**Vysvětlení, změna, doplnění zadávacích podmínek č. 4 (Dodatečná informace č. 4)**

Veřejná zakázka: Interna Nový Bydžov – požárně bezpečnostní řešení, úpravy objektu – stavební práce

PL4 – slunárna:

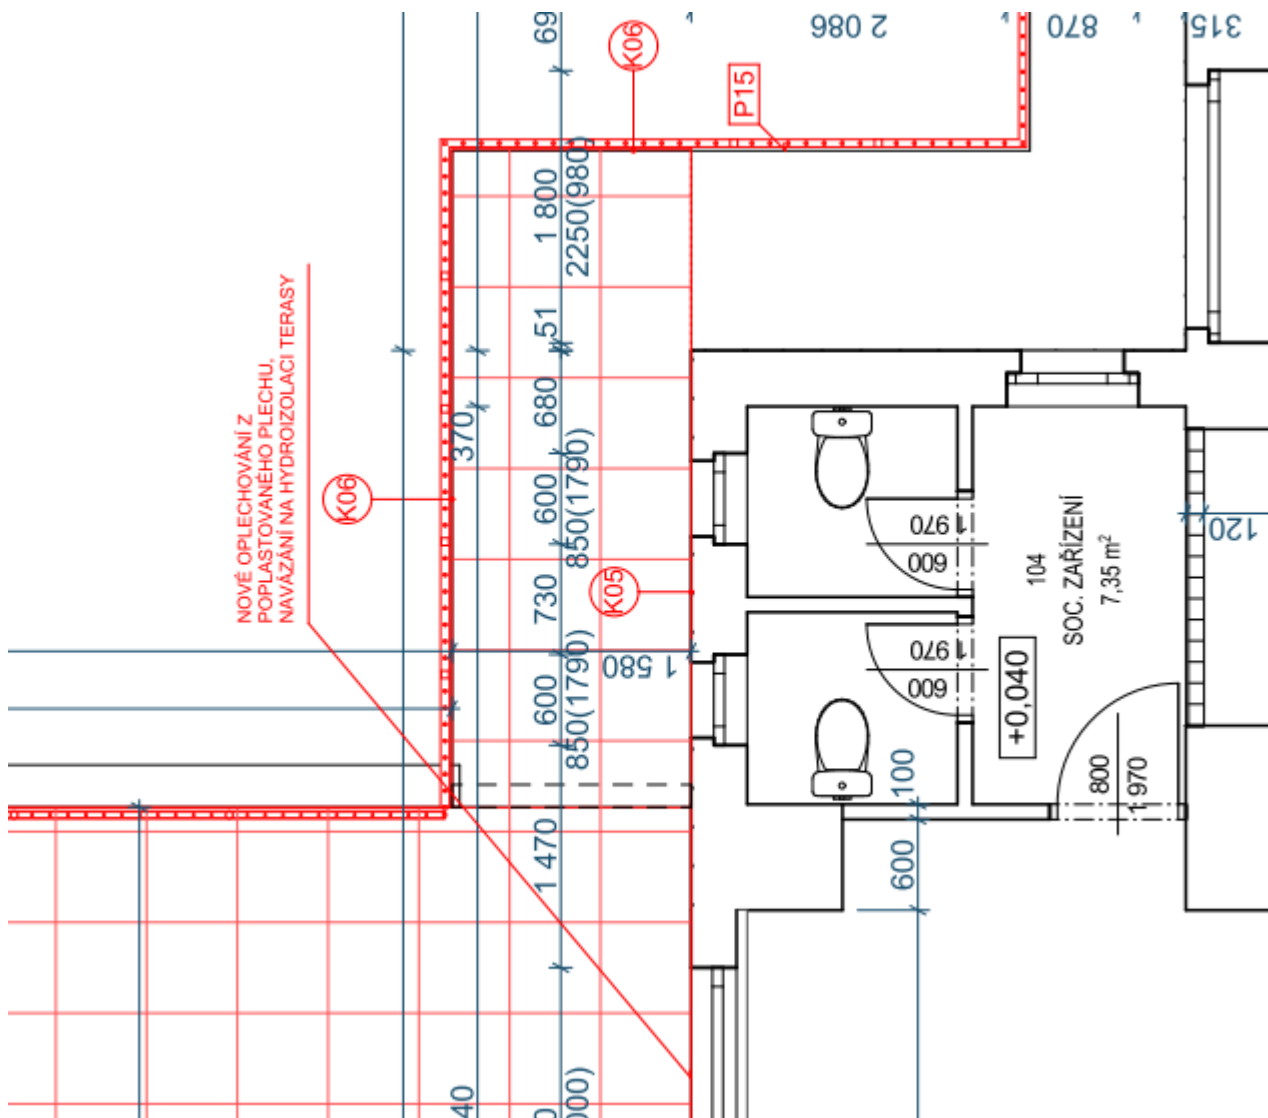
- Jak je uvažováno s odvodněním žlabu K04?

- Odvodnění žlabu K04 bude napojeno na stávající kanalizaci (vnitřní svod). Odvodňovací žlab vede pod mříží, ve výkrese naznačeno čárkovaně s napojením na stávající dešťovou kanalizaci (D1.1.02-03 – půdorys slunárny).
